CCR-VIA -- COMITATO DI COORDINAMENTO REGIONALE PER LA VALUTAZIONE D'IMPATTO AMBIENTALE

Giudizio n° 4428 **Del** **05/12/2024**
Prot. n° 24/0401994 **Del** **17/10/2024**

Ditta Proponente: CONTESTABILE AMBIENTE S.R.L.

Oggetto: Istanza per l'avvio del procedimento di Verifica di assoggettabilità a VIA ai sensi dell'art. 19 del D.Lgs. 152/2006 e ss. mm. e ii., relativa al progetto Contestabile Ambiente s.r.l. – Revisione Elenco Codici EER, acquisita al prot. n. 0401994 del 17/10/2024;

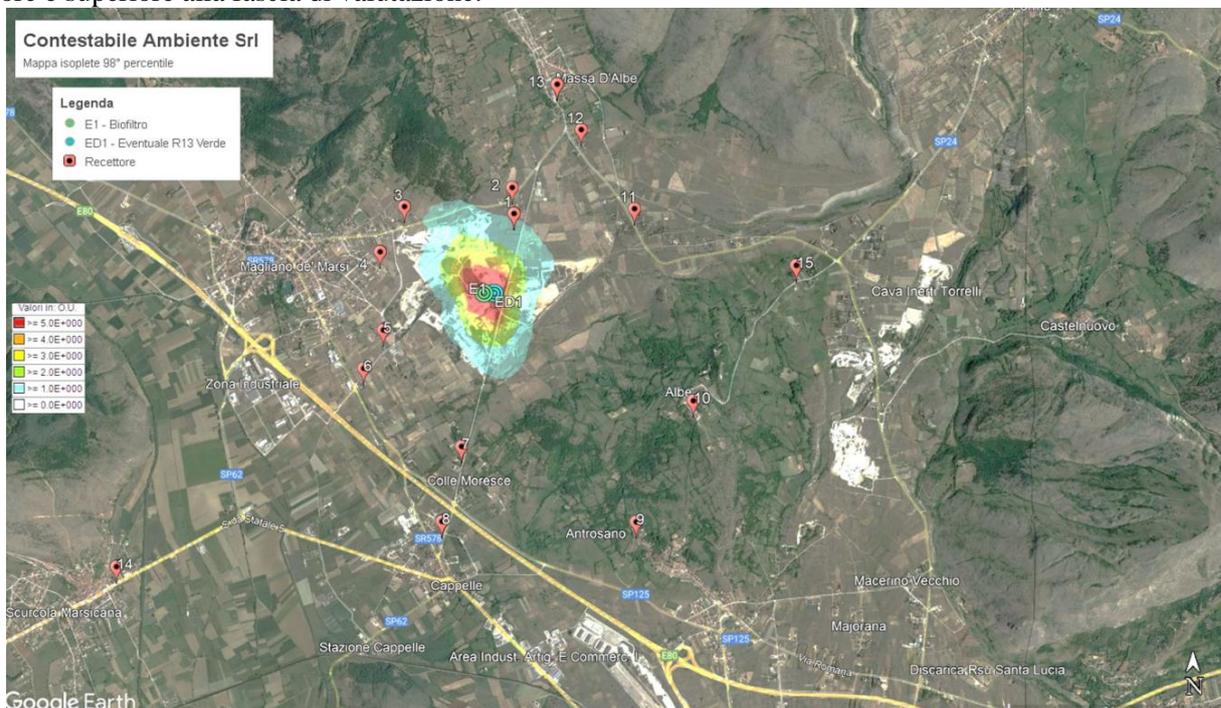
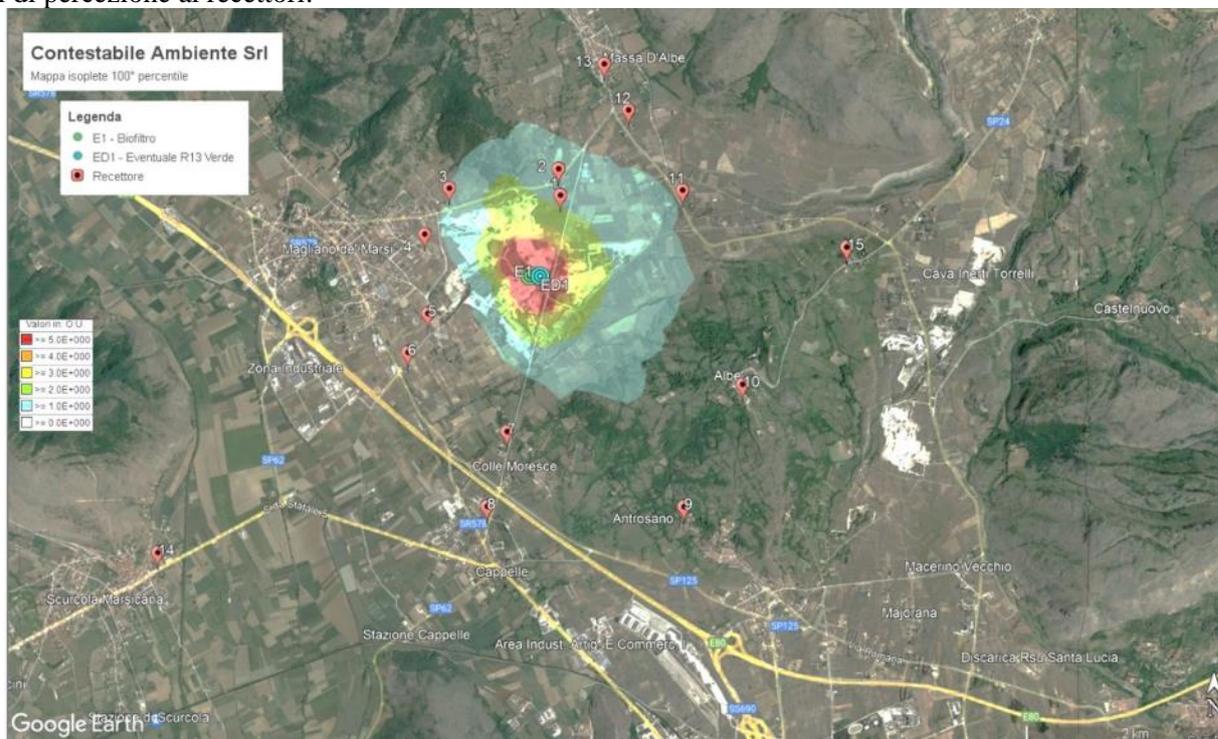
Visto lo studio di impatto olfattivo mediante simulazione di dispersione e rilevato che lo stesso utilizza come dati di input al modello i dati rilevati relativi allo stato attuale e non tiene conto dei valori limite autorizzati per l'emissione convogliata;

- 1. aggiornare lo studio previsionale di impatto olfattivo prevedendo in input al modello valori emissivi non inferiori ai VLE autorizzati;**
- 2. descrivere le modalità di ricezione e gestione delle diverse tipologie di rifiuto in ingresso.**
